INFORME TÉCNICO DE FISCALIZACIÓN AMBIENTAL

Requerimiento de Ingreso al SEIA

OBRAS DE CANALIZACIÓN Y CONTROL SEDIMENTOLÓGICO EN RÍO LAS MINAS

DFZ-2019-732-XII-SRCA

Figura 1.

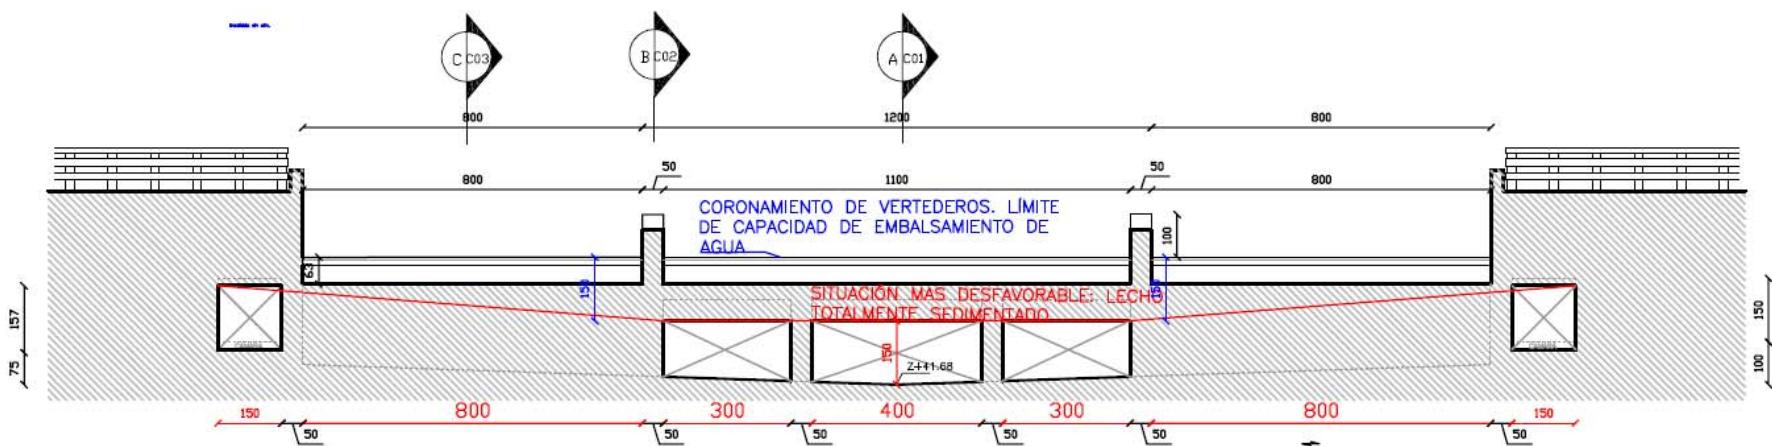
- En primer lugar, cabe hacer notar que de acuerdo a lo aclarado por el titular en Ord. DOH N°474 (Ver Anexo 4), “(...) el objetivo de las barreras es que al venir un determinado caudal por el río y enfrentarse a la barrera, si el caudal es menor (app 20 m³/seg) éste pasará con normalidad por la barrera. Sin embargo, si es un caudal superior al que es capaz de pasar por los vanos, el flujo se peraltará (elevará su altura al chocar con la masa de hormigón que se encuentra sobre los vanos), reduciendo la velocidad del flujo de manera que el sedimento que arrastra el agua, al disminuir la velocidad, decante en el fondo del radier permitiendo que el flujo de agua que pasa aguas abajo de la barrera, posea un arrastre de sedimentos mínimo. En el caso que el sedimento de arrastre sea tan importante que producto de la decantación se obstruyan los vanos de la barrera impidiendo el paso del agua, (altura ficticia de lecho 1.5 metros sobre el radier normal) se producirá un efecto de embalse, que se sostendrá hasta que la altura del agua alcance la cota de vertederos, que corresponde a 3 m sobre radier normal, vale decir 1.5 metros sobre lecho sedimentado en condición más desfavorable. Una vez alcanzada esta altura el agua comenzará a pasar por los vertederos, manteniendo el equilibrio del cauce” (Ver Figura 1).

- En consideración del párrafo anterior, es importante señalar que las barreras no cumplen una función de embalse, a excepción de cuando ocurren eventos en que se observen caudales superiores a los 20 m³/s, situación que podría ocasionar la obstrucción de la sección de paso, derivando al embalse de agua hasta que se alcance la altura del vertedero.

Descripción del medio de prueba: Perfil transversal de obras de control sedimentológico. Se observa en el centro la existencia de 3 vanos que permiten el paso de caudales inferiores a los 20 m³/s; situación que no genera embalse.

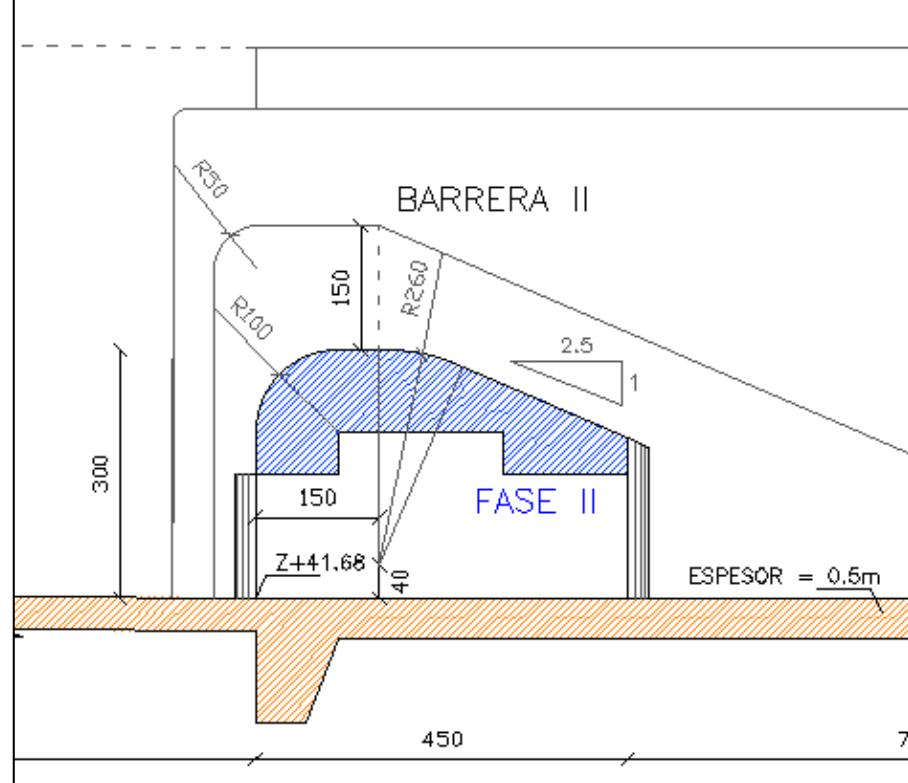
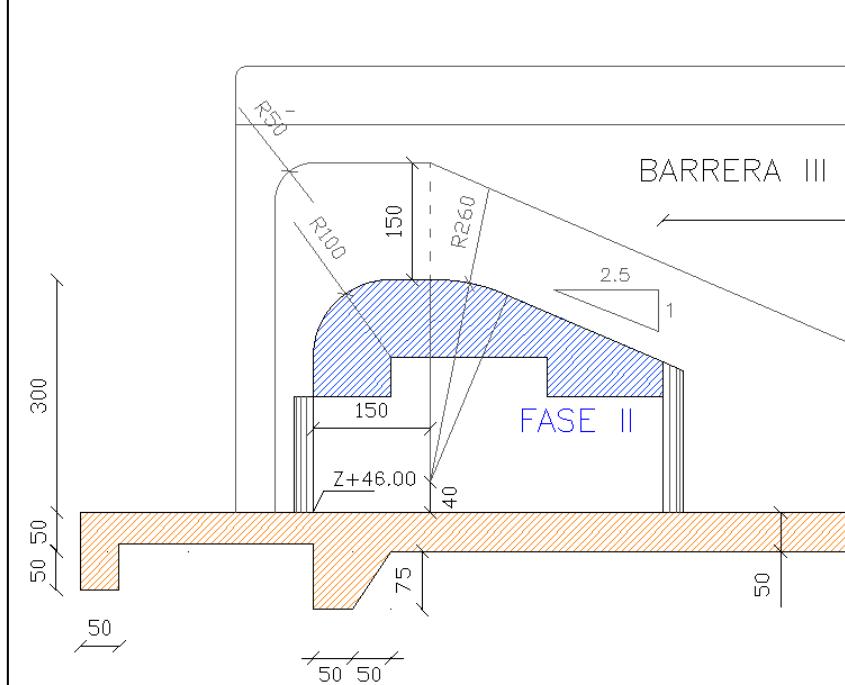
- Por otro lado, a través de Ord. DOH N° 323 (Ver Anexo 3) se acompañaron planos de las obras proyectadas para control sedimentológico, con lo que se verificaron las alturas de las barreras a construir. Según se puede apreciar en las Figuras 2, 3, 4 y 5, la altura de los diques transversales (barreras) medidas en el eje de la obra, específicamente entre el lecho del Río (Radier) y el coronamiento del dique, alcanza los 3 metros. Al respecto, se hace notar que no fueron considerados en el análisis los muros laterales, dado que no aportan a la acumulación de agua, sino más bien tienen una función de estabilidad de la estructura y evitar el desborde de las aguas.

De esta forma, conforme a lo señalado por el titular respecto de las características de funcionamiento de las barreras, así como la revisión efectuada de los planos de la obras de sedimentación, y teniendo además en consideración el cálculo de volumen de agua embalsada cuando el caudal supera los 20 m³/s (situación que daría pie al embalsamiento de agua), se advierte que el proyecto no reúne las características descritas en el literal a.1) del artículo 3 del D.S. MMA N°40/2012 que ameriten su ingreso obligatorio al SEIA, puesto que no contempla la construcción de presas con muros (diques transversales) de alturas superiores a 5 metros, ni tampoco éstas embalsarían un volumen de agua superior a los 50.000 m³.
